改善箇所説明図

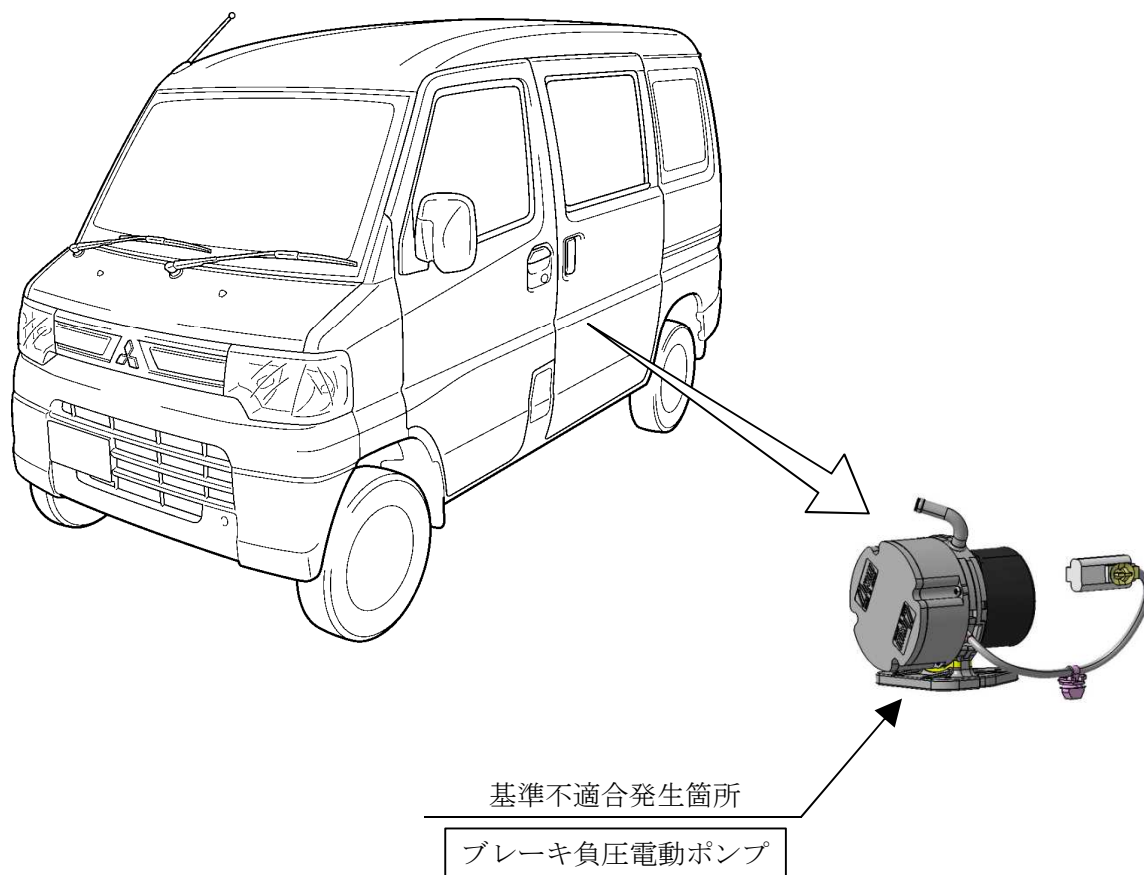
ブレーキ倍力装置に負圧を発生させるブレーキ負圧電動ポンプにおいて、主軸のベアリングに異品が装着されているため、早期にベアリングが焼き付くおそれがある。そのため、ブレーキ負圧電動ポンプが停止し、ブレーキ警告灯が点灯するとともに警告音が鳴り、そのままの状態で使用するとブレーキペダルの操作力が増大し、制動距離が長くなるおそれがある。

全車両、ブレーキ負圧電動ポンプを正規品と交換する。

注：図中の 内は、交換する部品を示す。
